旧_泊発電所3号炉 (2023/7/31版)

新_泊発電所3号炉 (2023/8/29版)

「航空機落下事故に関するデータ (令和5年3月 原子力規制庁 長官官房技術基盤グループ)」において、品質向上を目的に、自衛隊機及び米軍機の事故データの収集及び整理方法を整備されたことから、本データにて航空機火災に関する影響評価を見直した。(なお、今回の整備により自衛隊機の一部のカテゴリにおいて、事故件数が7件から12件へ大幅に増加しているが、泊発電所の立地条件から評価対象外のカテゴリであった。) 以下に各評価結果を示し、いずれの評価結果も既評価よりも緩和される結果となった。

第6条 外部からの衝撃による損傷の防止 (外部火災)

第2.3.2.2-1図 大型民間航空機の離隔距離

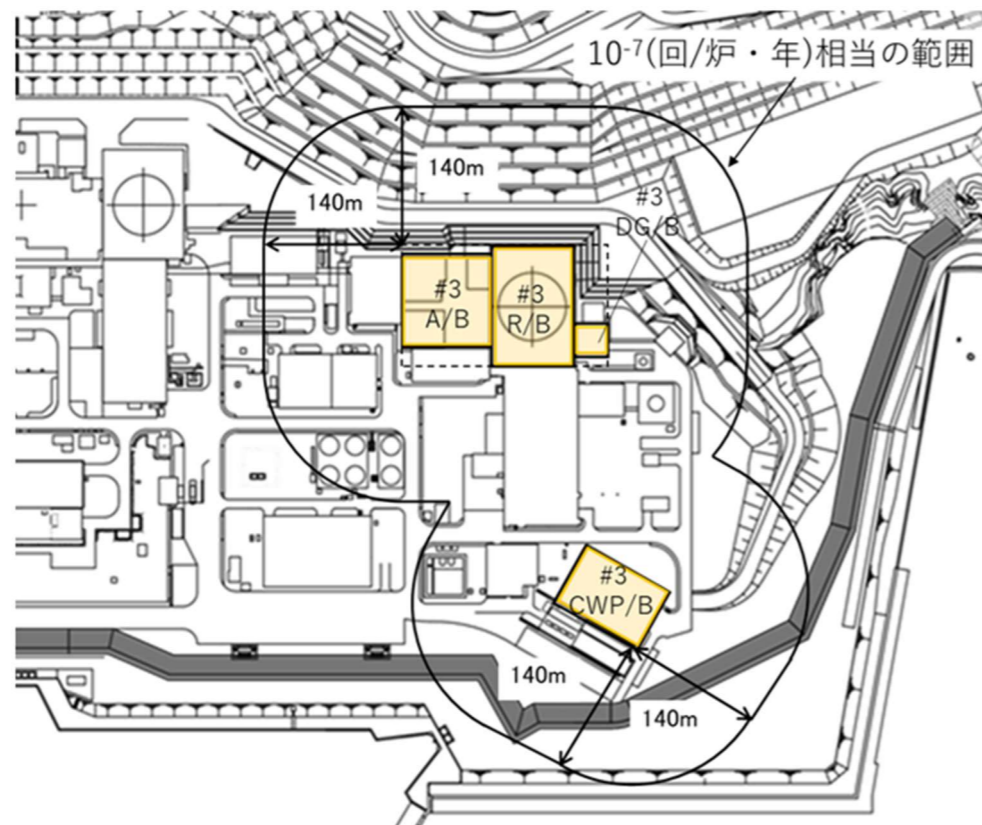
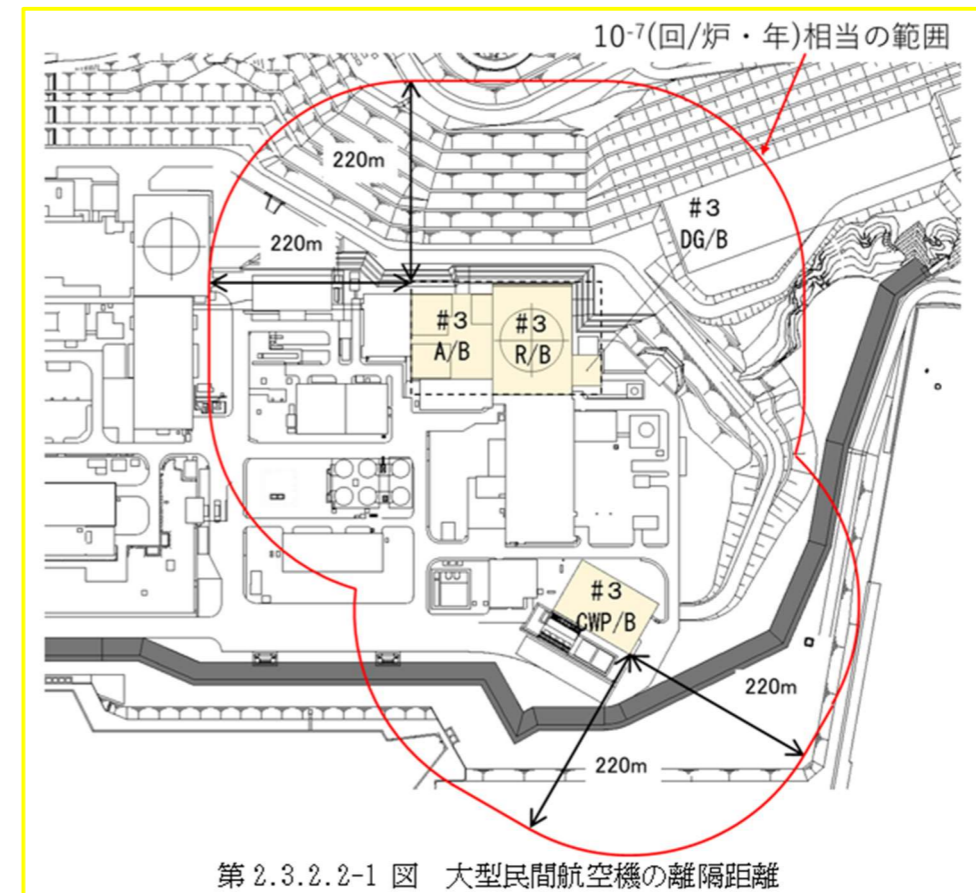
分類	民間航空機		自衛隊機又は米軍機		
	大型民間航空機	小型民間航空機	訓練空域内	訓練空域外	
対象航空機	B747-400	Do228-200	その他の大型固定翼機, 小型固定翼機及び回転翼機	空中給油機等, 高高度での巡行が想定される大型固定翼機	その他の大型固定翼機, 小型固定翼機及び回転翼機
離隔距離 L[m]	140	76	F-15	KC-767	F-15
輻射発散度 [W/m ²]	50,000	50,000	58,000	58,000	58,000
輻射強度 [W/m ²]	1,150	—※1	1,102	—※2	—※3

分類	民間航空機		自衛隊機又は米軍機		
	大型民間航空機	小型民間航空機	訓練空域内	訓練空域外	
対象航空機	B747-400	Do228-200	その他の大型固定翼機, 小型固定翼機及び回転翼機	空中給油機等, 高高度での巡行が想定される大型固定翼機	その他の大型固定翼機, 小型固定翼機及び回転翼機
離隔距離 L[m]	220	120	F-15	KC-767	F-15
輻射発散度 [W/m ²]	50,000	50,000	58,000	58,000	58,000
輻射強度 [W/m ²]	455	—※1	162.4	—※2	—※3

第2.3.2.3-4図 航空機墜落位置と危険物タンク火災の重畳を考慮する位置

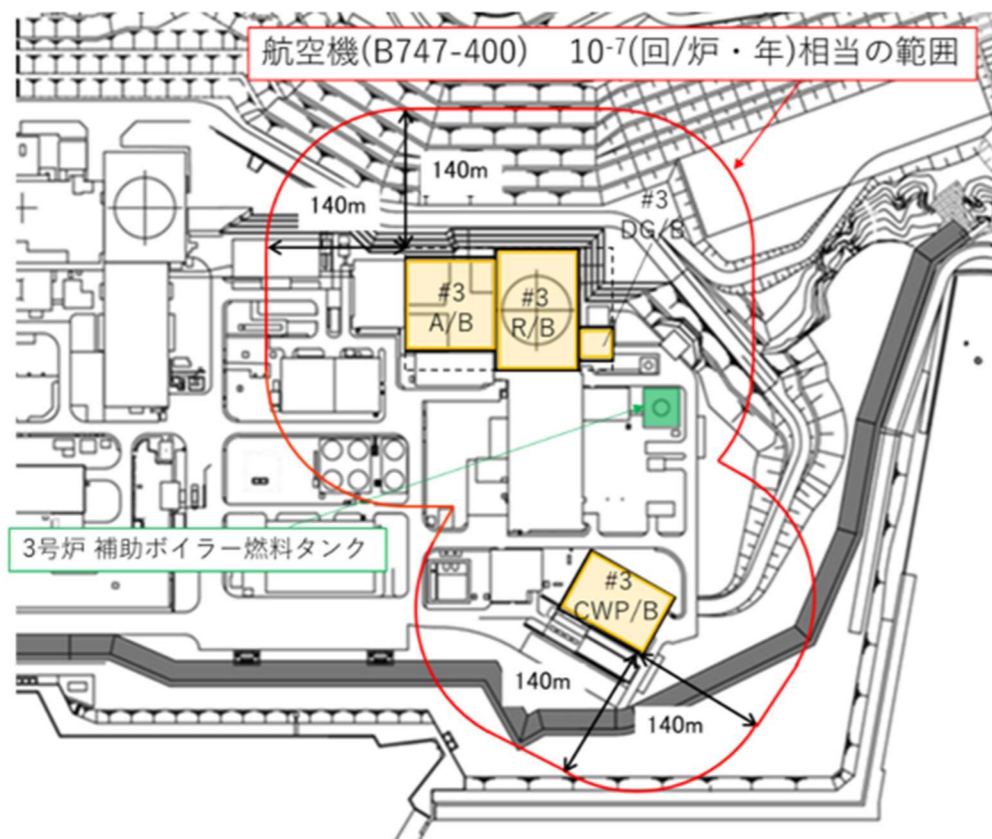
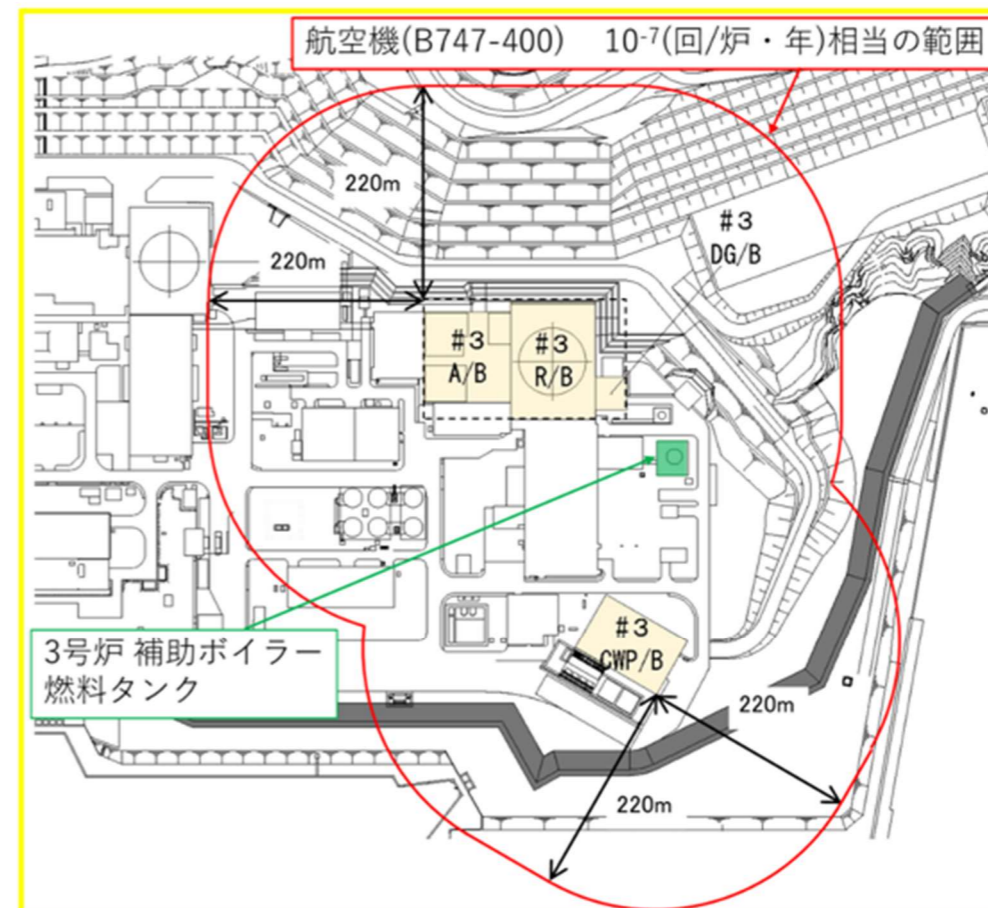
想定火災源	評価対象施設	評価温度 (°C)	許容温度 (°C)
B-747-400 及び 3号炉補助 ボイラー燃料タ ンク	原子炉建屋	約 171	200
	原子炉補助建屋	-※1	
	ディーゼル発電機建屋	約 167	
	循環水ポンプ建屋	-※1	
	排気筒	約 139	325
	原子炉補機冷却海水ポンプ	約 68	80

想定火災源	評価対象施設	評価温度 (°C)	許容温度 (°C)
B-747-400 及び 3号炉補助 ボイラー燃料タ ンク	原子炉建屋	約 163	200
	原子炉補助建屋	-※1	
	ディーゼル発電機建屋	約 151	
	循環水ポンプ建屋	-※1	
	排気筒	約 119	325
	原子炉補機冷却海水ポンプ	約 59	80

第6-15図 想定する3号炉補助ボイラー燃料タンクと航空機墜落による火災の火災源と3B-ディーゼル発電機室外扉の位置図

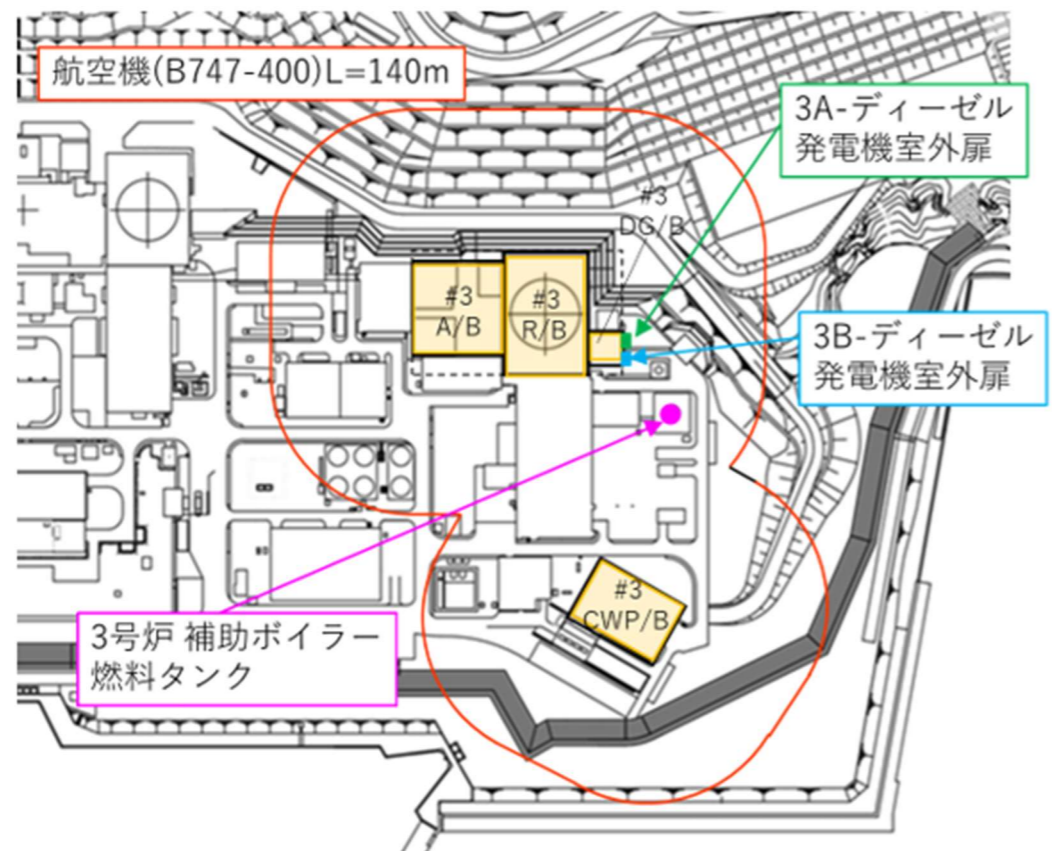
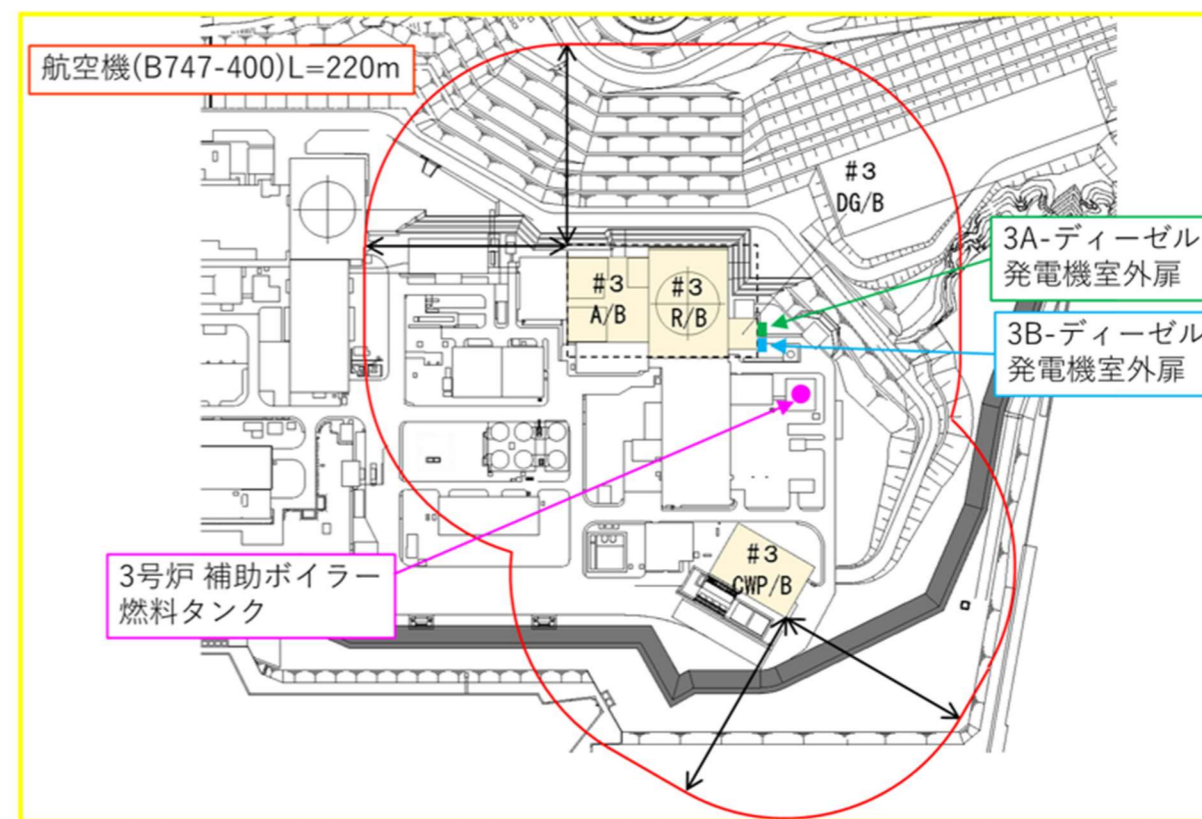
評価対象	火災源	離隔距離※ [m]	輻射強度 [W/m ²]	火災継続時間 [s]
3B-ディーゼル 発電機室外扉	3号炉補助ボイラー燃料タンク	43	2,990	24,264
	航空機墜落	140	1,150	6,660

評価対象	火災源	離隔距離※ [m]	輻射強度 [W/m ²]	火災継続時間 [s]
3B-ディーゼル 発電機室外扉	3号炉補助ボイラー燃料タンク	43	2,990	24,264
	航空機墜落	220	455	6,660

第7-1図 大型民間航空機の離隔距離

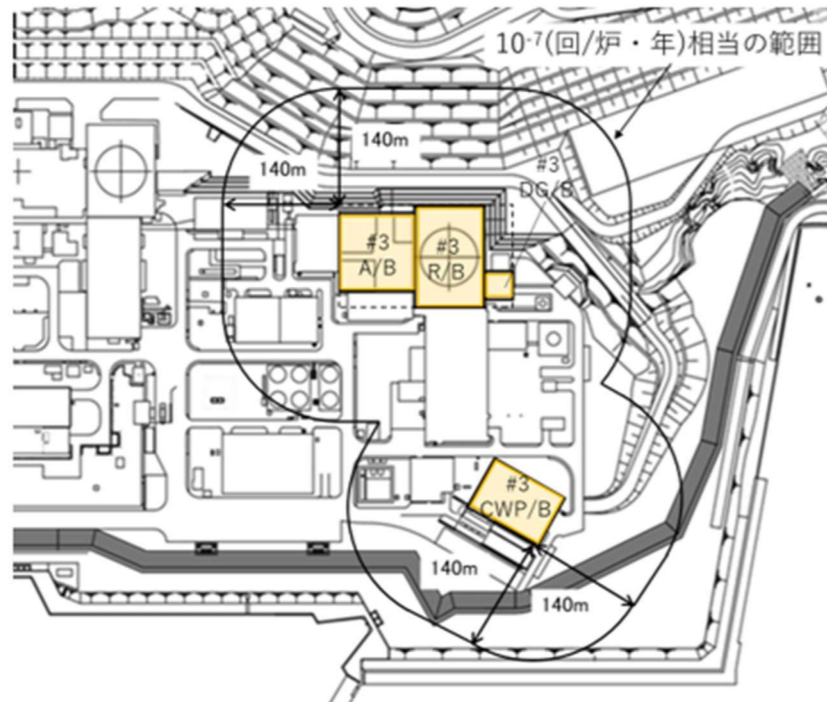
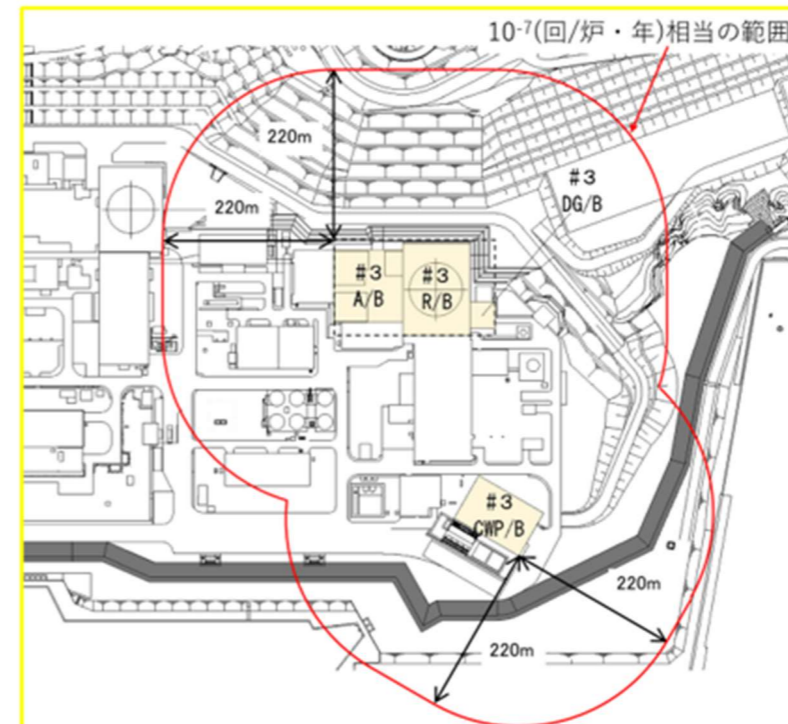
分類	民間航空機		自衛隊機又は米軍機		
	大型民間航空機	小型民間航空機	訓練空域内		訓練空域外
			その他の大型固定翼機, 小型固定翼機及び回転翼機	空中給油機等, 高高度での巡行が想定される大型固定翼機	その他の大型固定翼機, 小型固定翼機及び回転翼機
対象航空機	B747-400	Do228-200	F-15	KC-767	F-15
燃料積載量 [m³]	216.84	2.39	14.87	145.03	14.87
離隔距離 L[m]	140	76	39	263	109
選定結果	○	×※1	○	×※2	×※3

分類	民間航空機		自衛隊機又は米軍機		
	大型民間航空機	小型民間航空機	訓練空域内		訓練空域外
			その他の大型固定翼機, 小型固定翼機及び回転翼機	空中給油機等, 高高度での巡行が想定される大型固定翼機	その他の大型固定翼機, 小型固定翼機及び回転翼機
対象航空機	B747-400	Do228-200	F-15	KC-767	F-15
燃料積載量 [m³]	216.84	2.39	14.87	145.03	14.87
離隔距離 L[m]	220	120	100	290	140
選定結果	○	×※1	○	×※2	×※3

第7-2図 自衛隊機又は米軍機 (その他の大型固定翼機, 小型固定翼機及び回転翼機) の離隔距離

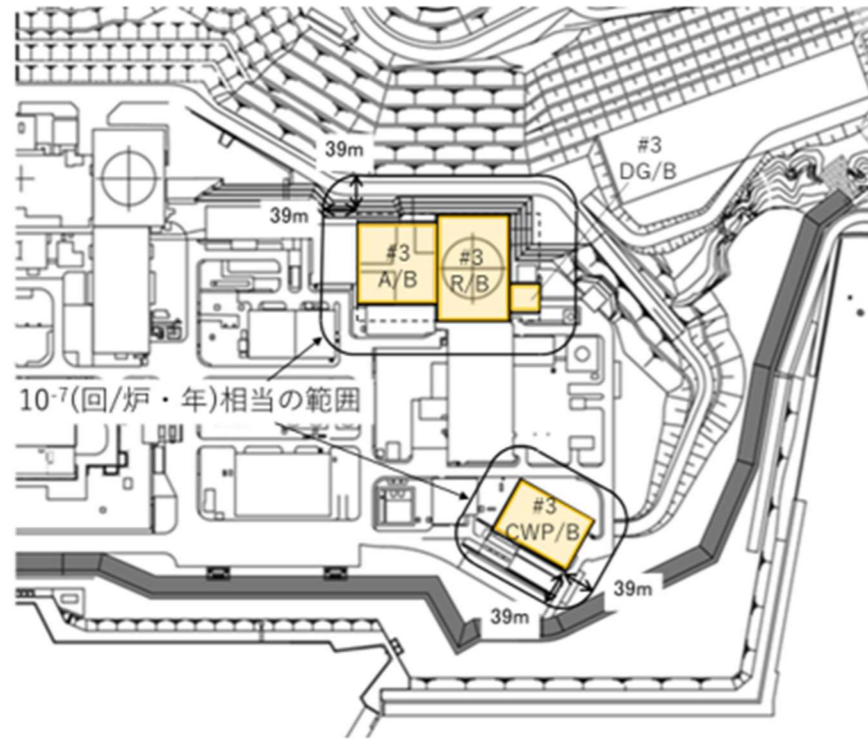
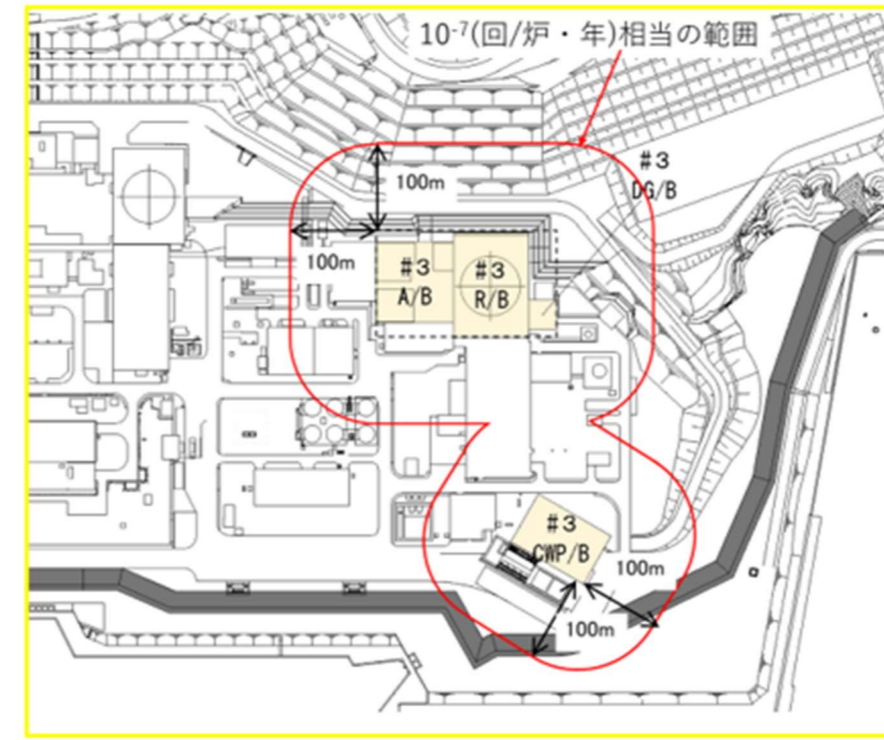
項目	民間航空機	自衛隊機
	大型民間航空機	訓練空域内 その他の大型固定翼機, 小型固定翼機及び回転翼機
想定する航空機	B747-400	F-15
燃料の種類	Jet A-1	JP-4
燃料量[m ³]	216.84	14.87
輻射発散度[W/m ²]	50,000	58,000
燃焼速度[m/s]	4.64 × 10 ⁻⁵	6.71 × 10 ⁻⁵
燃料タンク面積[m ²]	700	44.6
離隔距離[m]	140	39

項目	民間航空機	自衛隊機
	大型民間航空機	訓練空域内 その他の大型固定翼機, 小型固定翼機及び回転翼機
想定する航空機	B747-400	F-15
燃料の種類	Jet A-1	JP-4
燃料量[m ³]	216.84	14.87
輻射発散度[W/m ²]	50,000	58,000
燃焼速度[m/s]	4.64 × 10 ⁻⁵	6.71 × 10 ⁻⁵
燃料タンク面積[m ²]	700	44.6
離隔距離[m]	220	100

第7-5図 建屋外壁における温度上昇の評価結果 (大型民間航空機)

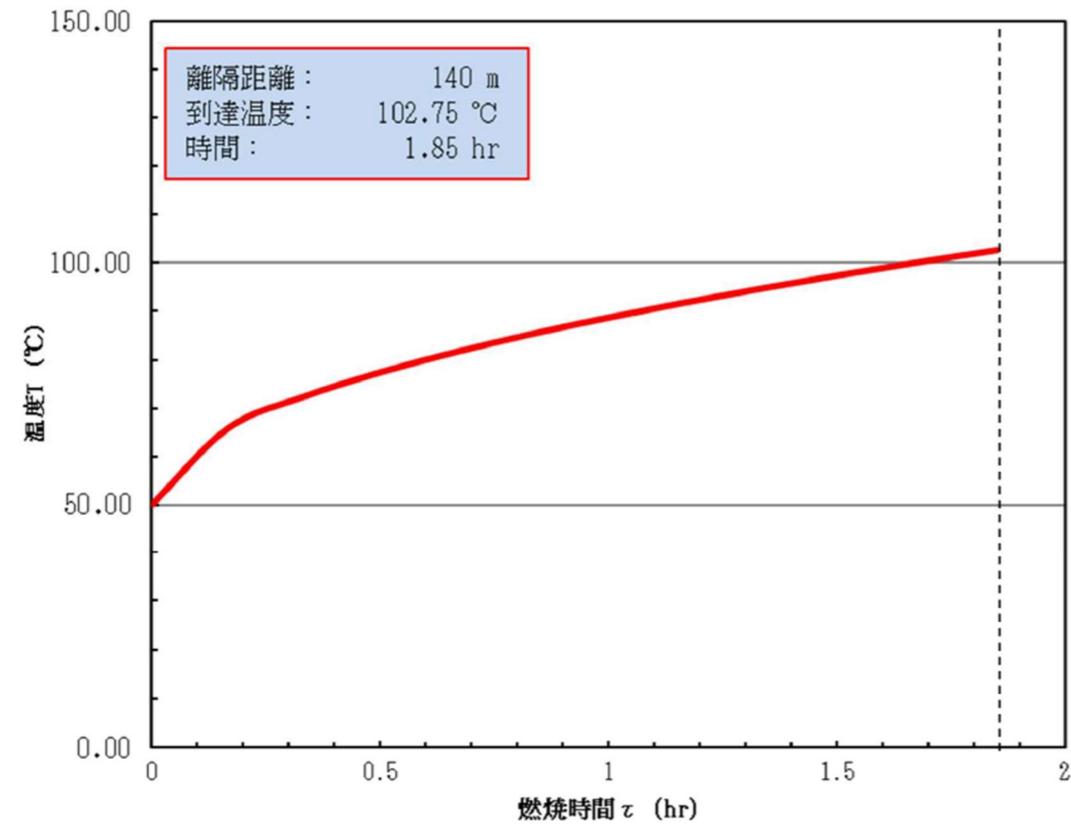
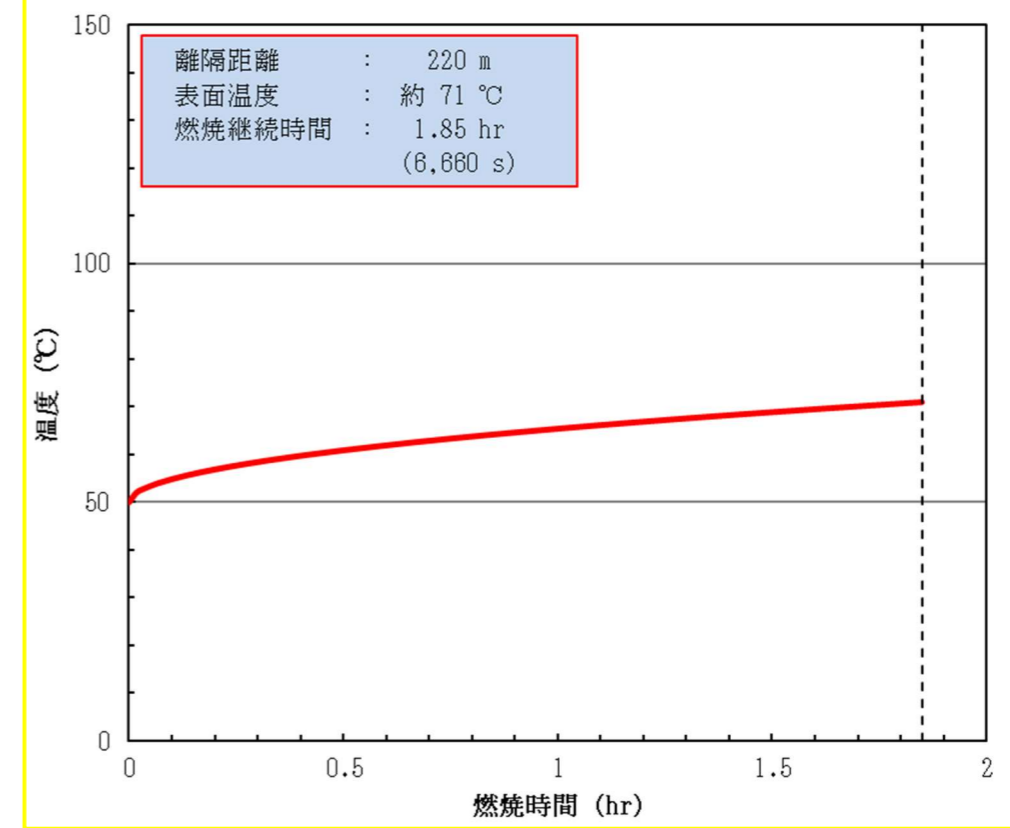
(12) 評価結果			(12) 評価結果		
a. 建屋外壁に対する熱影響評価			a. 建屋外壁に対する熱影響評価		
第7-16表 外壁面の温度評価結果			第7-16表 外壁面の温度評価結果		
項目	民間航空機	自衛隊機	項目	民間航空機	自衛隊機
	大型民間航空機	訓練空域内 その他の大型固定翼機, 小型固定翼機及び回転翼機		大型民間航空機	訓練空域内 その他の大型固定翼機, 小型固定翼機及び回転翼機
想定する航空機	B747-400	F-15	想定する航空機	B747-400	F-15
輻射強度[W/m ²]	1,150	1,102	輻射強度[W/m ²]	455	162.4
燃焼継続時間[s]	6,660	4,968	燃焼継続時間[s]	6,660	4,968
表面温度[°C]	約 103	約 94	表面温度[°C]	約 71	約 57
